**COMITÉ DE COMPRAS
ACTA N° 010**

1. INVITACIÓN A COTIZAR N° 018 de 2018. OBJETO: ADQUISICIÓN DE SIETE (7) CLORADORES DE 10 LIBRAS/DIA COMPLETO: UNIDAD REGULADORA DE VACIO CON ROTAMETRO DE 10 LIBRAS/DÍA, EYECTOR DE BAJA PRESIÓN CON BOQUILLA 4A, ESTE DEBE TRABAJAR A MUY BAJAS PRESIONES >10 PSI.

OBSERVACIÓN AL ACTA 008 DE 2018, INVITACIÓN A COTIZAR N° 018 DE 2018.

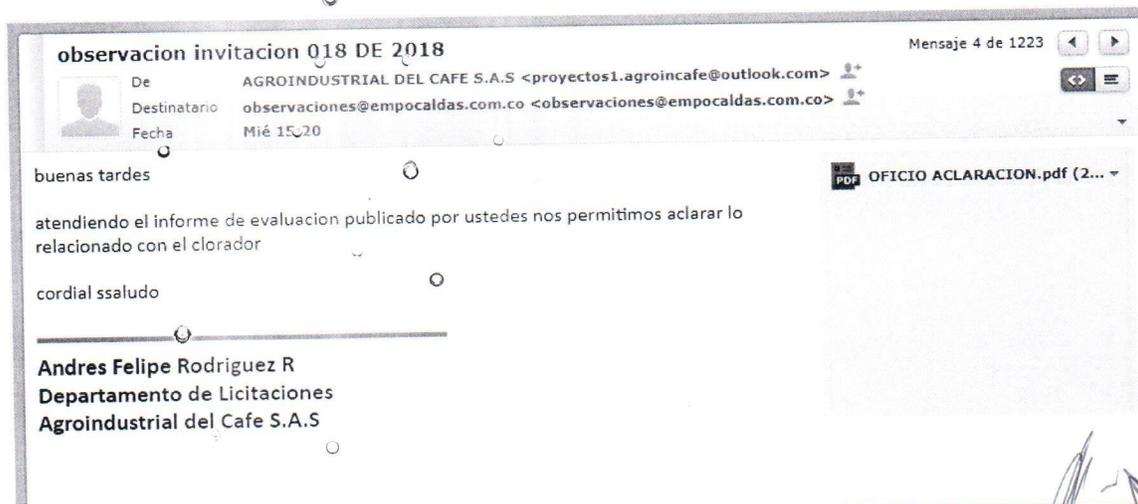
En lo referente al aspecto técnico, no se especifica que el clorador pueda trabajar a baja presión (10 PSI), además en el folio 7 de la propuesta económica se presenta despiece del clorador, estableciendo que la pieza #20 es de diafragma doble, incumpliendo lo solicitado en el ANALISIS DE CONVENIENCIA Y OPORTUNIDAD, que es un solo diafragma.

Con la presente realizamos aclaración sobre el catalogo enviado del sistema de cloración ON LINE donde en la página 6, se hace referencia en el despiece el ítem No 20 **Diafragma Doble DP-103**, este repuesto es utilizado doble para los equipos de cloración de 0-250 y 500 lbs y diafragma **SENCILLO EN LOS CLORADORES DE 0-10, 0-25, 0-50, y 0-100 lbs**. El clorador **ON LINE** puede trabajar a bajas presiones (10 psi) según requerimientos por parte del cliente.

Los cloradores solicitados deberán contar con un solo diafragma, el proponente se limita a decir que cumple tal requisito, no obstante nuevamente anexa el despiece del equipo, donde podemos verificar que la pieza número 20, es un diafragma doble, incumpliendo con los términos de referencia.
